島根原子力発電所2号炉 耐震設計の基本方針について (コメント回答)

令和元年12月
中国電力株式会社

【No.1（論点 I'-1）重大事故等対処施設の耐震設計における重大事故と地震の組合せ】

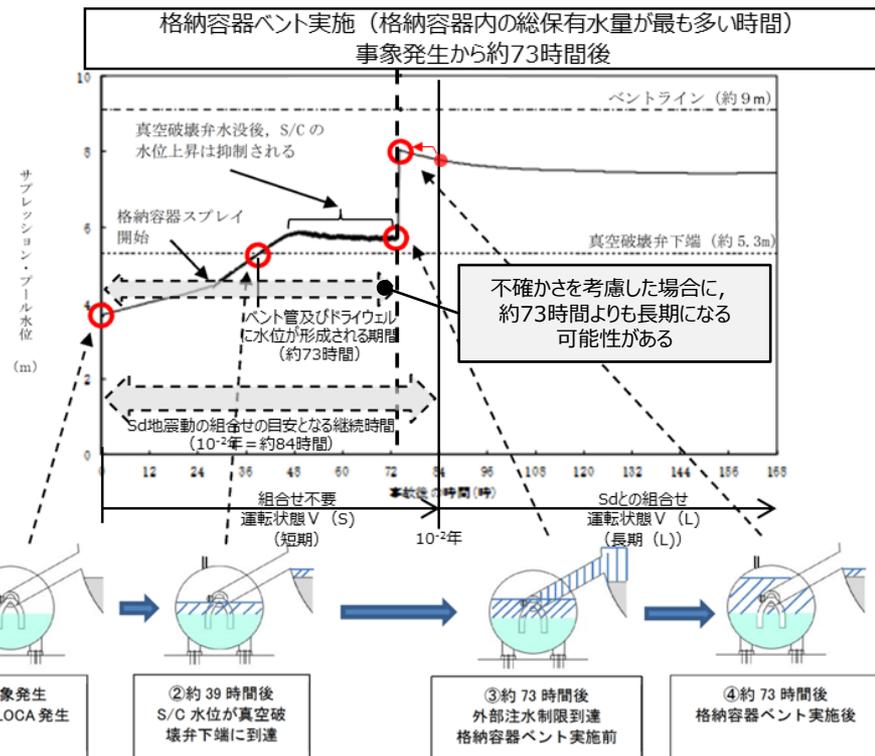
- 格納容器過圧・過温破損シナリオについて、有効性評価の不確かさを考慮する必要があることから、弾性設計用地震動 S_d と組み合わせる格納容器内の水位条件を格納容器バント前の最高水位とした場合の影響を具体的に説明すること。その結果も踏まえて、格納容器過圧・過温破損シナリオの有効性評価の妥当性を説明すること。

- ・ 格納容器バント前のサプレッション・プール最高水位（約6m）における弾性設計用地震動 S_d による概略評価を実施した結果、バント系のうちバント管は許容応力状態 IVAS の許容応力を満足しないことを確認した。また、格納容器バント実施前におけるバント管及びドライウェルに水位が形成される状態は事象発生から約73時間までであるが、格納容器フィルタバント系の使用タイミングが遅くなるという不確かさを考慮すると、約73時間よりも長期になる可能性があることから、バント系の耐震信頼性の向上を図るため、外部水源を用いた総注水量の制限値をサプレッション・プール水位4.9m到達に変更する。
- ・ 外部水源を用いた総注水量の制限値の変更後において有効性評価における各評価項目の判断基準及びバント系が耐震成立性を満足することを確認した。

【外部水源を用いた総注水量の制限値変更前】格納容器過圧・過温破損（残留熱代替除去系を使用しない場合）におけるサプレッション・プール水位の推移

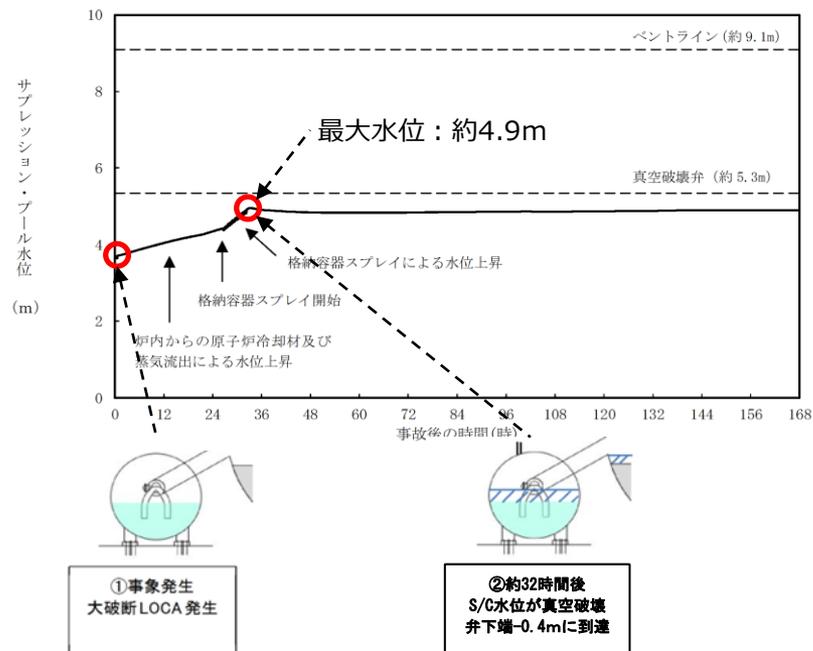
・格納容器ベント前のサプレッション・プール最高水位（約6m）（図③）においてベント系の弾性設計用地震動Sdによる概略評価を実施した結果、ベント系のうちベント管は許容応力状態IVASの許容応力を満足しないことを確認した。図③の状態は、事象発生から約73時間までであり、Sd地震動との組合せを考慮する重大事故の継続時間（ 10^{-2} 年（約3.5日）＝約84時間）より短期間であることから、図③の状態とSd地震動との組み合わせを考慮せず、格納容器ベント後で最大となるサプレッション・プール水位（約8m）（図④の状態）と組み合わせる方針としていた。なお、図④の状態との組み合わせにおいてベント系及びサプレッション・チェンバの耐震成立性を確認していた。

・Sd地震動の組み合わせを考慮する重大事故の継続時間（ 10^{-2} 年（約3.5日）＝約84時間）に対して、格納容器ベント実施前におけるベント管及びドライウェルに水位が形成される状態は事象発生から約73時間までであるが、崩壊熱が解析で考慮している値よりも小さい等により格納容器圧力の上昇の速度が遅く格納容器スプレイ流量が抑制できるなど、格納容器フィルタベント系の使用タイミングが遅くなるという不確かさを考慮すると、約73時間よりも長期になる可能性がある。

・以上の検討結果を踏まえ、格納容器ベント実施前後を通してベント管及びドライウェルに水位が形成される原子炉格納容器の状態を回避することでベント系及びサプレッション・チェンバの耐震信頼性の向上を図るため、外部水源を用いた総注水量の制限値を変更する。

ベント系の構造図及びサプレッション・プール評価水位

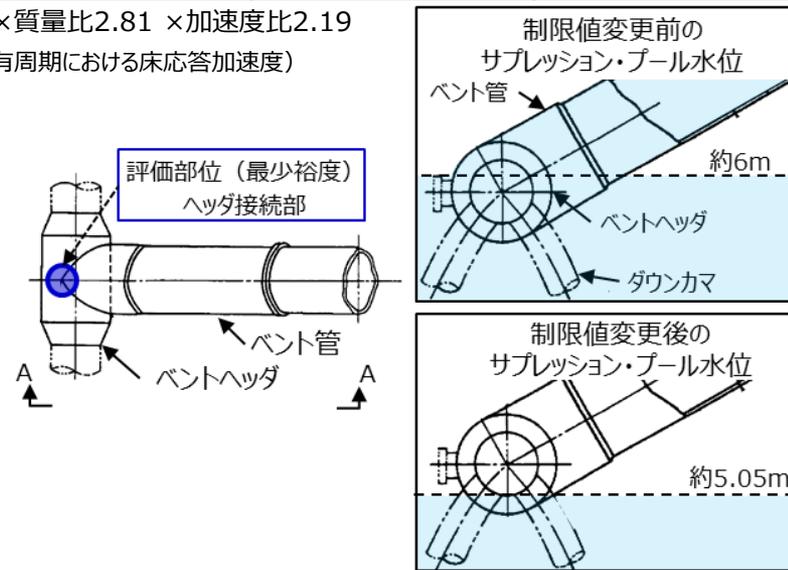
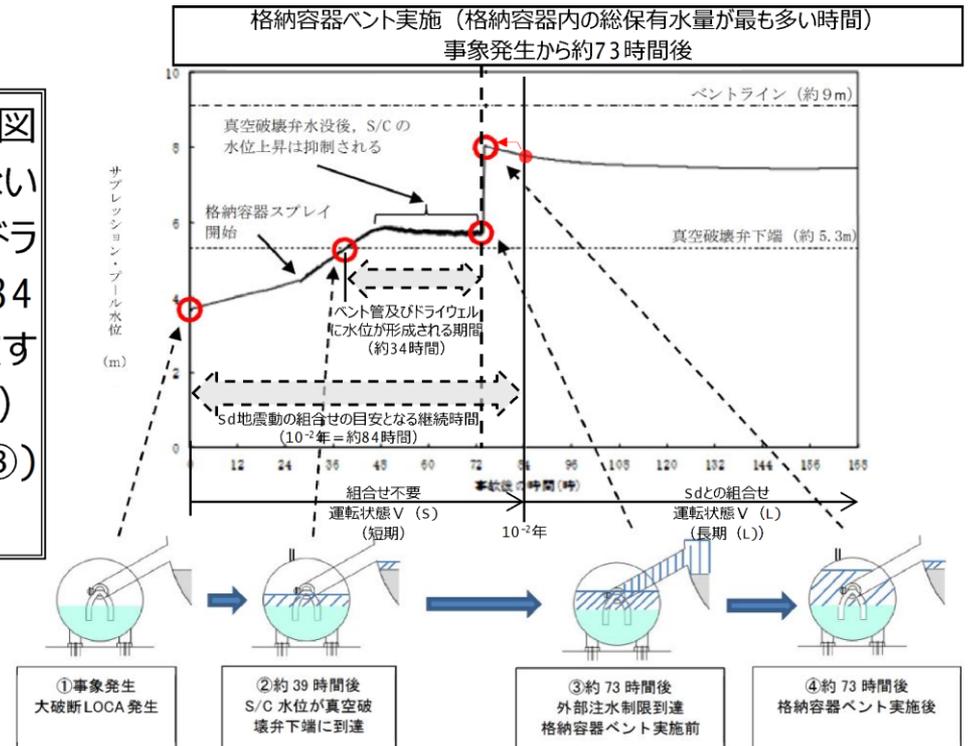
- 外部水源を用いた総注水量の制限値の変更前後について，弾性設計用地震動 S_d ^{※1}によるベント管のベントヘッド接続部の耐震評価を実施した。
- その結果，制限値変更前のサプレッション・プール水位では，許容応力状態IVASの許容応力を満たさないが，制限値変更後のサプレッション・プール水位では許容応力状態IVASの許容応力を満たすことを確認した。
